1048 *RESOLUCIÓN de 5 de marzo de 2001, de la Secretaría General Técnica de la Consejería de Obras Públicas, Urbanismo y Transportes, por la que se hace público Acuerdo relativo a la subsanación del error material número 2 de las Normas Subsidiarias de Planeamiento de El Escorial, consistente en la omisión del grafismo de altura correspondiente a la manzana comprendida entre las calles Andrés de Almaguer, Divino Vallés y del Rey (Ac. 21/01).*

SUBSANACIÓN DE ERRORES MATERIALES EXISTENTES EN EL DOCUMENTO DE NORMAS SUBSIDIARIAS DE PLANEAMIENTO MUNICIPAL DE EL ESCORIAL

2.- GRAFISMO DE ALTURA CORRESPONDIENTE A LA MANZANA COMPRENDIDA ENTRE LAS CALLES:
ANDRES DE ALMAGUER
TRAVESIA DE ANDRES DE ALMAGUER
DIVINO VALLES
DEL REY
EN EL PLANO Nº. 15 DEL VIGENTE DOCUMENTO DE PLANEAMIENTO.

PLANO DE: ORDENANZA 1, Entre Calles, Divino Valles Del Rey y Andres de Almaguer

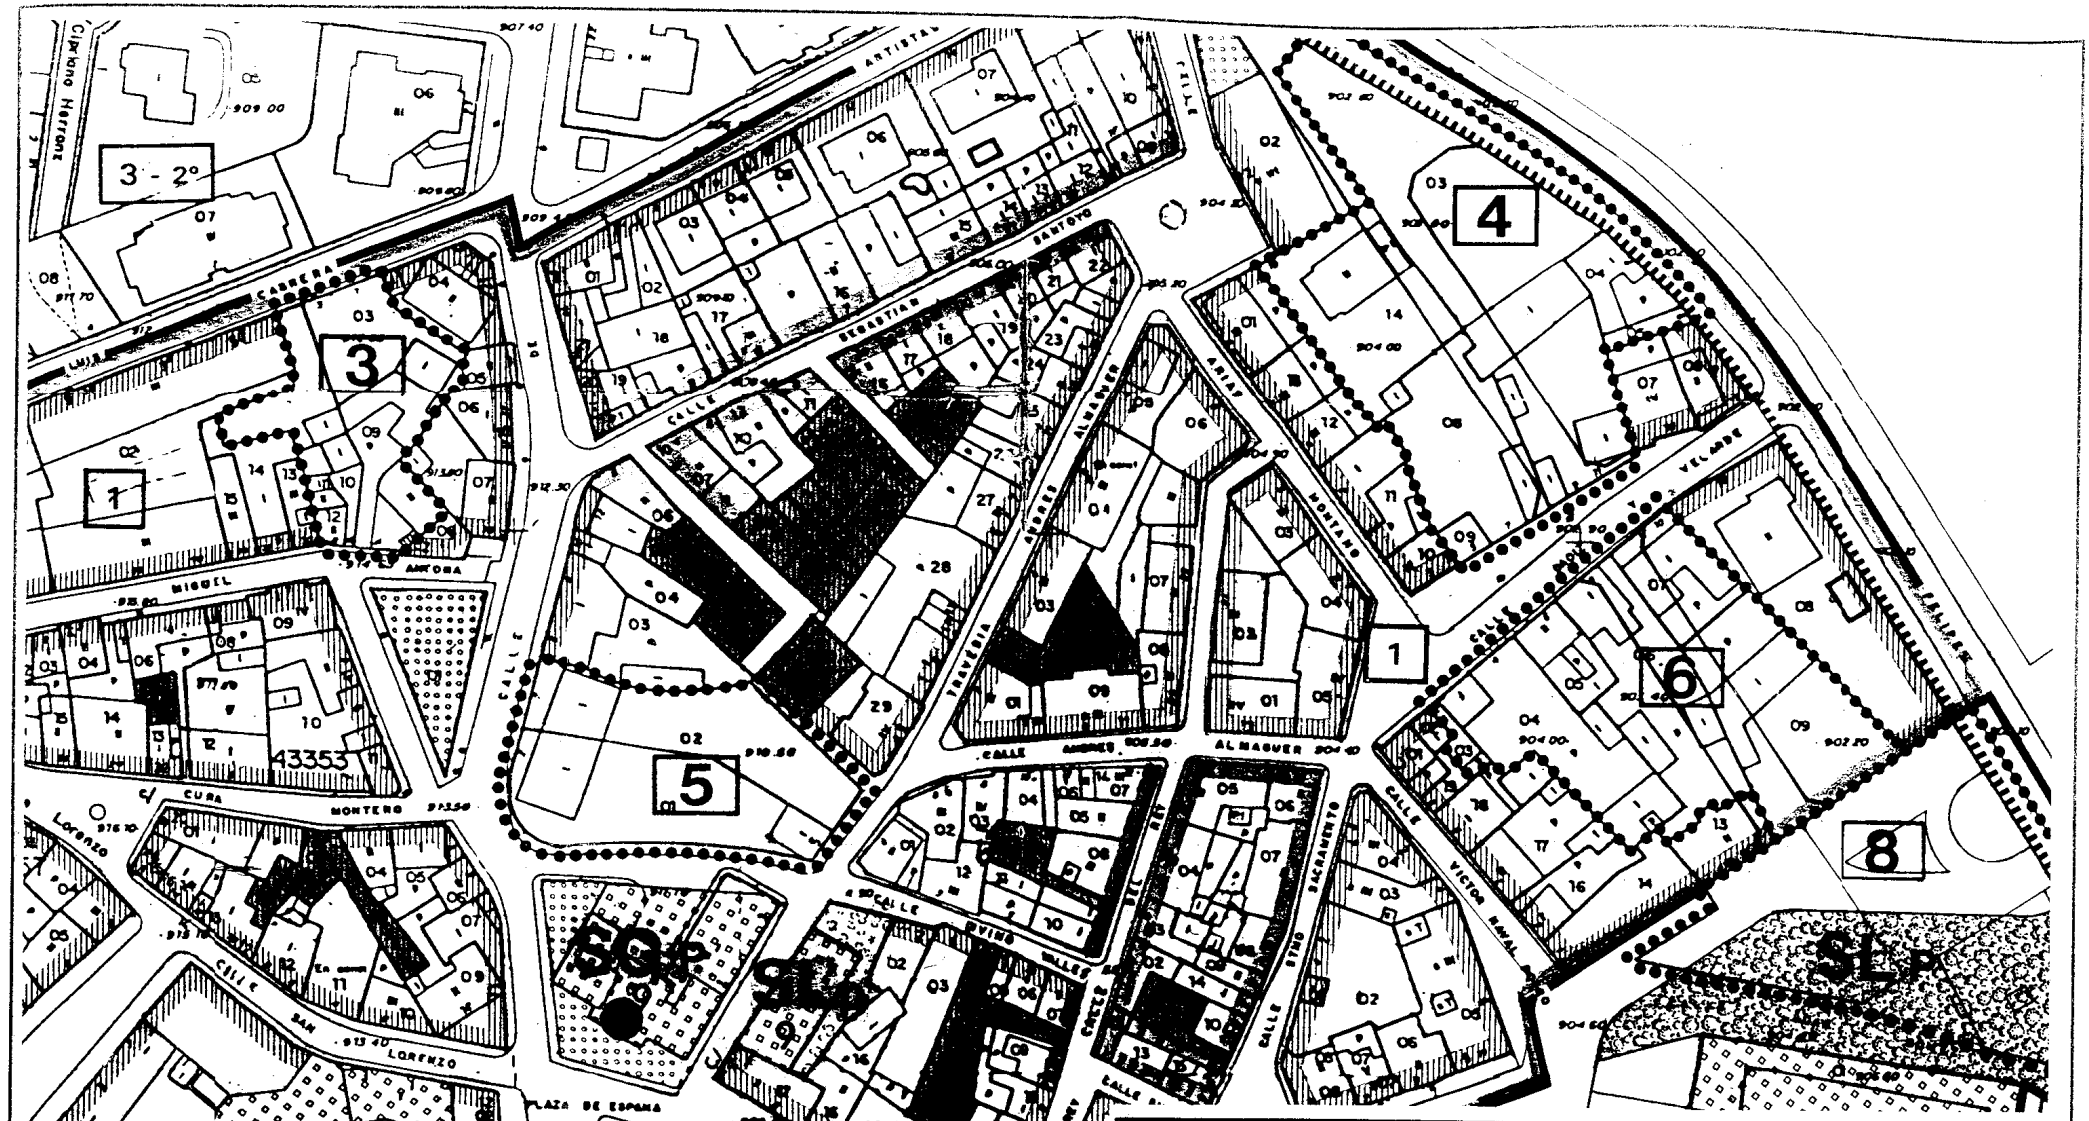
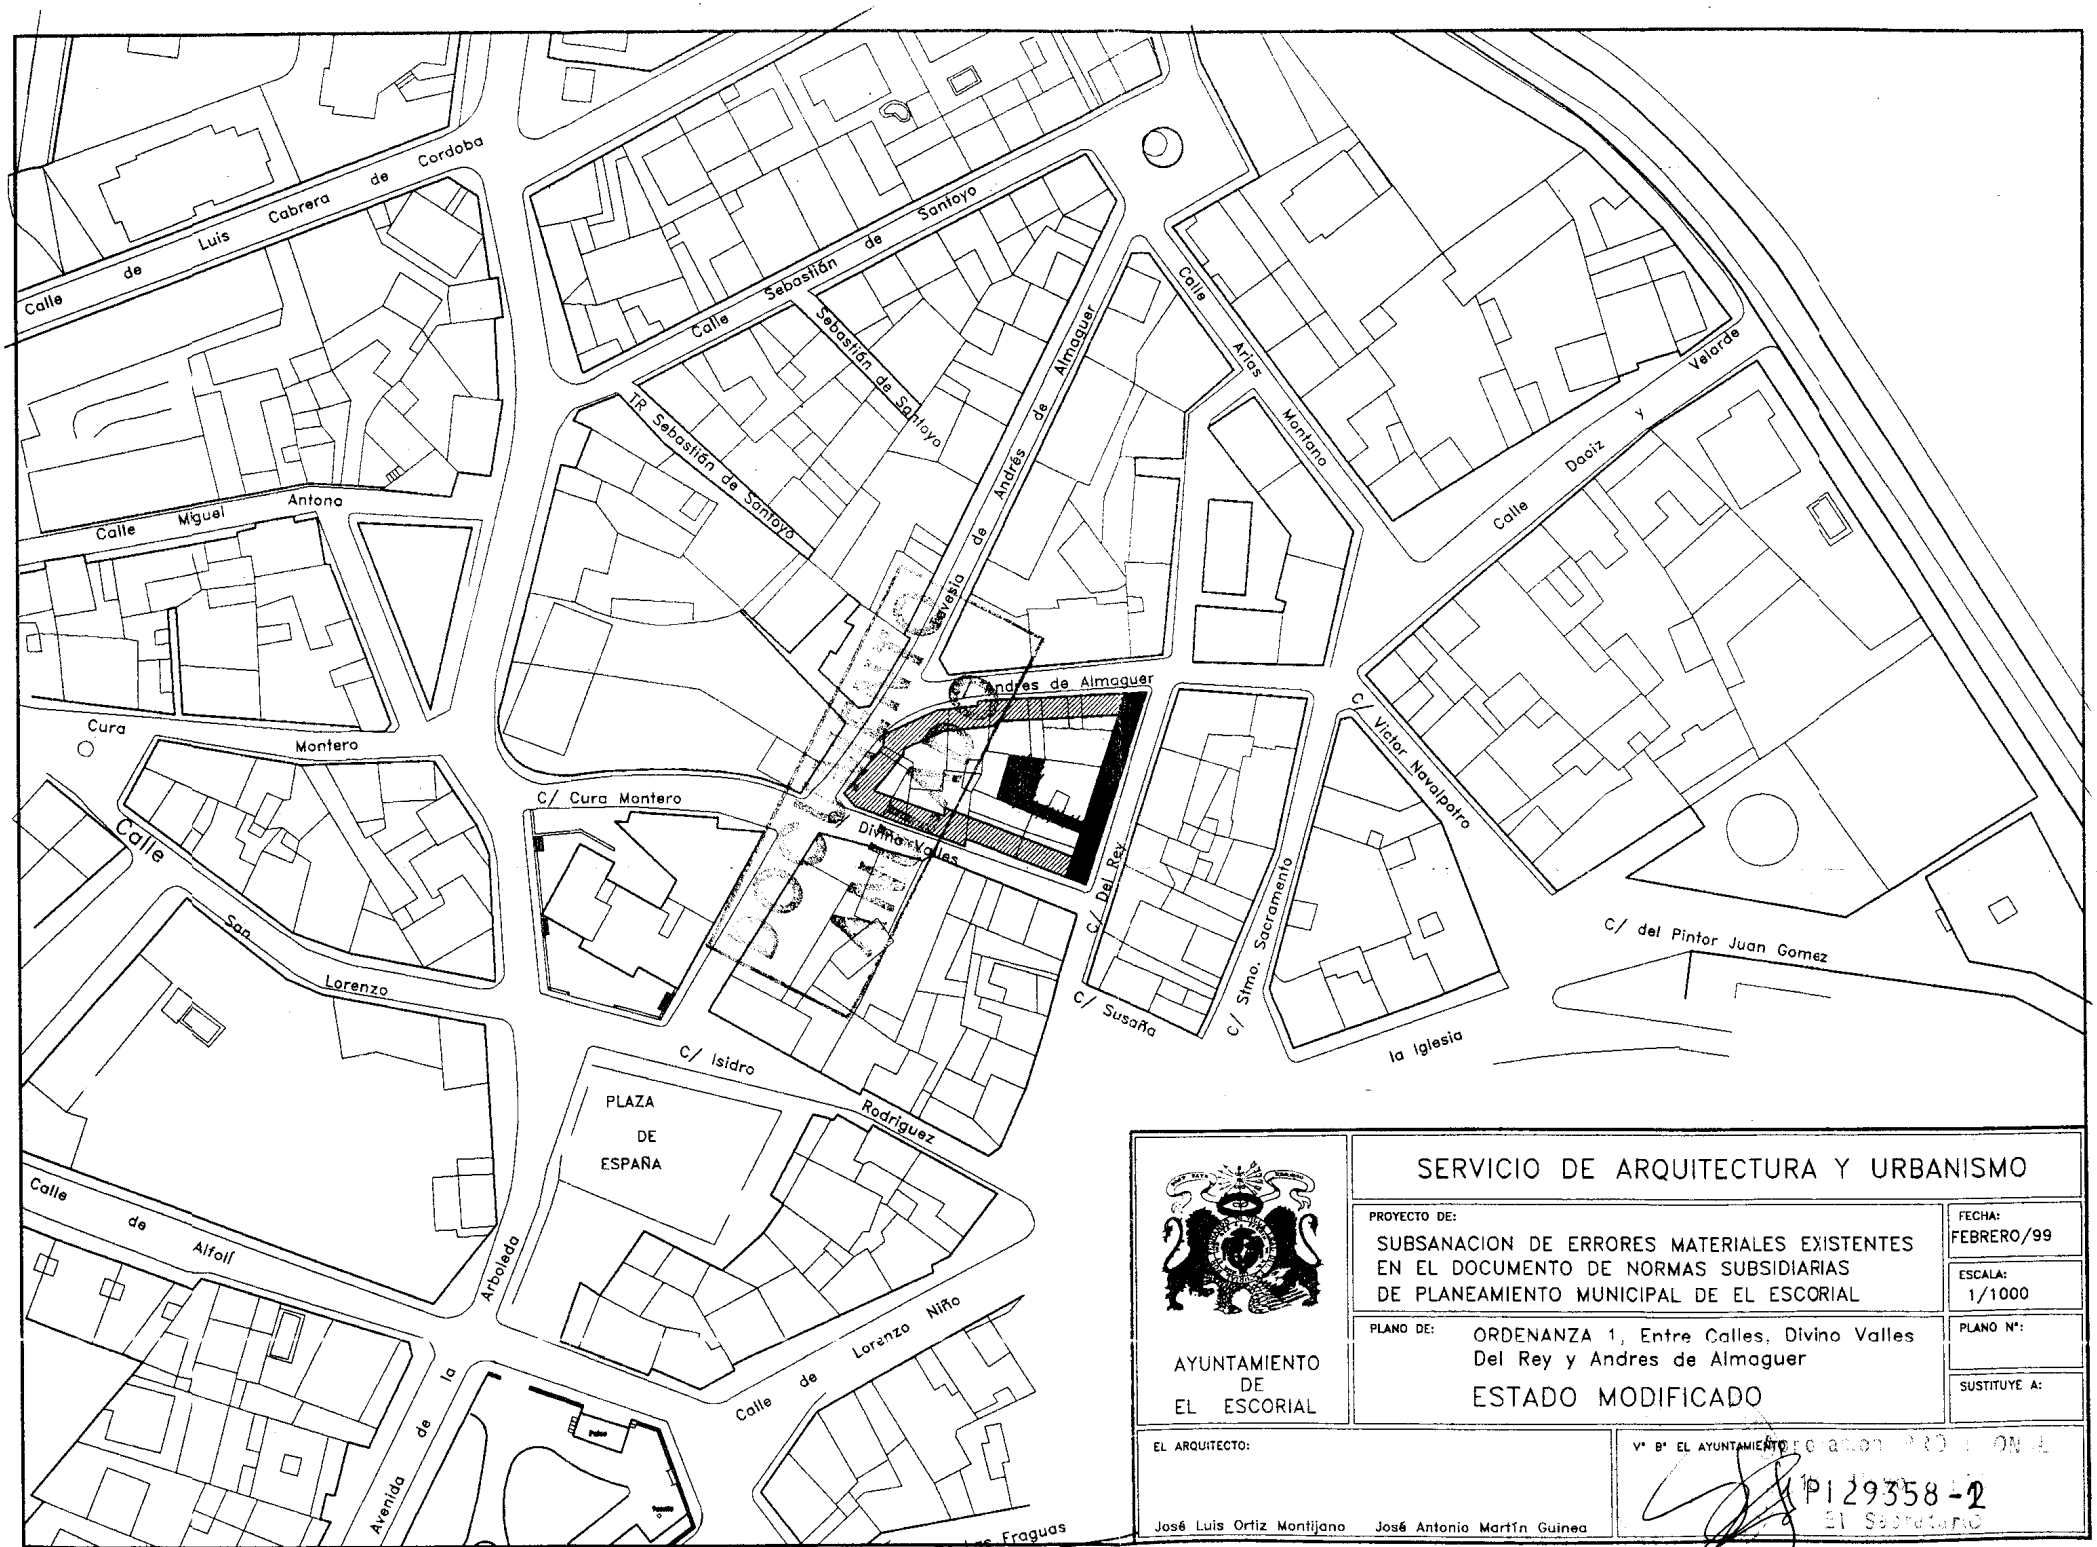
Para la corrección del error detectado, el Ayuntamiento de El Escorial propone fijar la altura admisible en todas las edificaciones de la manzana de referencia en tres plantas, salvo en las que dan fachada a la calle del Rey, que permanecen en dos.

Para evitar la edificación en tres alturas en una calle de tan escasa sección como es la calle del Rey, en un tramo tan corto, por aplicación del articulado sobre solares en esquina a calles de diferente altura, se ha resuelto gráficamente la vuelta de calle del Rey a calle Andrés Almaguer y a calle Divino Vallés, señalando dos plantas en la totalidad de los frentes de los solares de esquina.

Dichos informes resultan favorables a la propuesta de rectificación formulada por el Ayuntamiento, indicando que, si bien por razones de soleamiento en las fachadas y la dimensión del viario, francamente estrecho, parecería más adecuado fijar la altura en dos plantas; no obstante, en consideración a la escasa longitud del tramo y al modelo generalizado en el entorno, de notable irregularidad (incluso con tacones salientes en la alineación oficial propuesta) entre trazados, parece correcta la altura de tres plantas por corresponder con el carácter general de las edificaciones existentes, salvo, como se propone, en la calle del Rey, de 4 metros de sección, que se mantiene en dos plantas como las de la manzana y frente de fachadas opuestas.

PLANO Nº 15

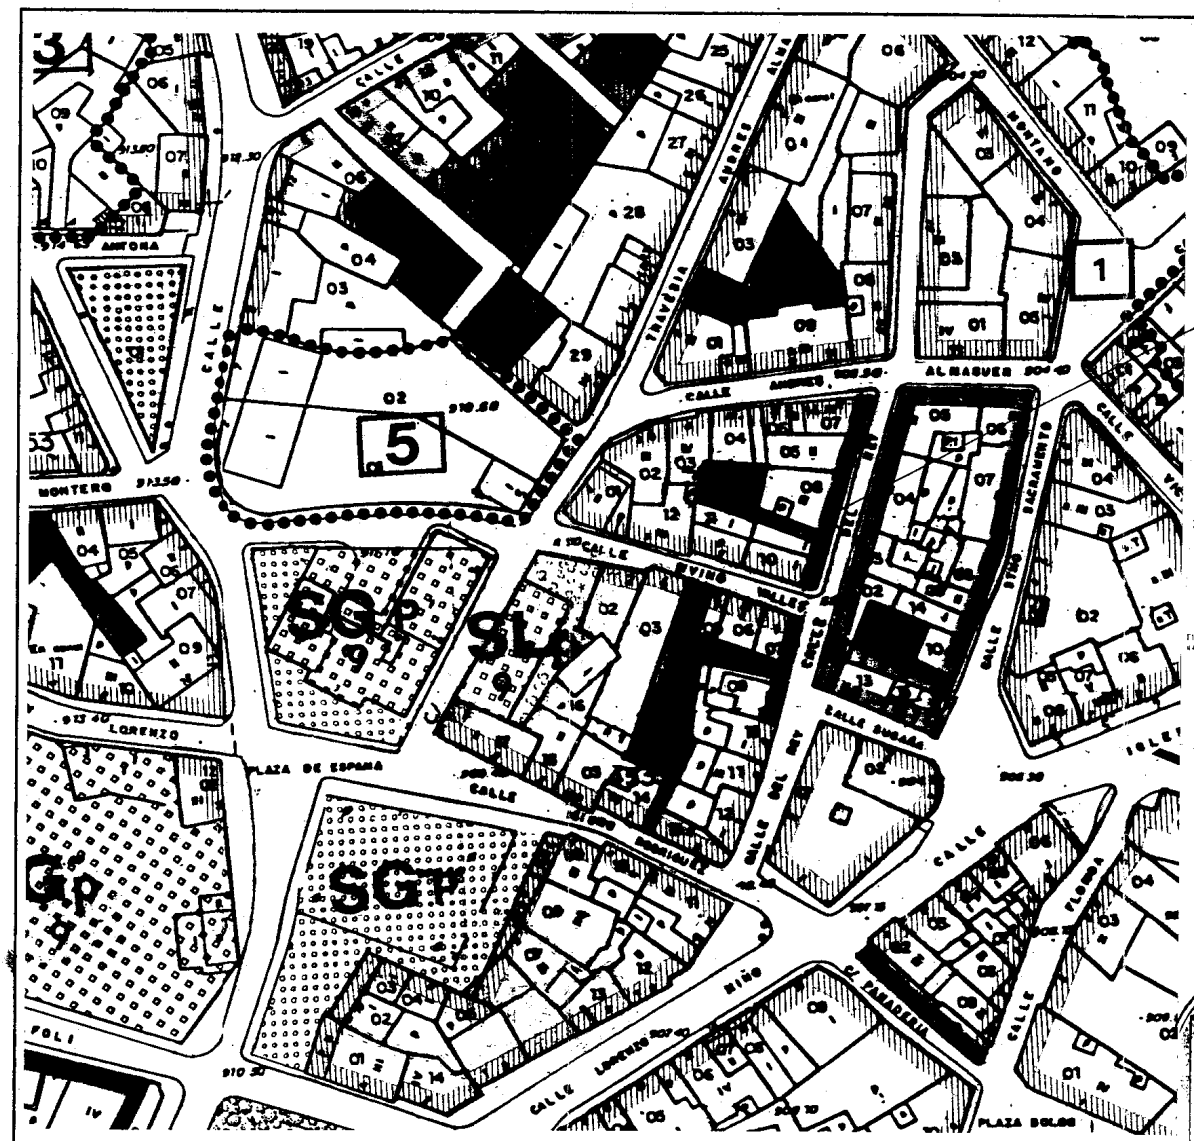
ALTURA 2 PLANTAS
(B + 1)
EN TOTALIDAD FRENTE DE MANZANA
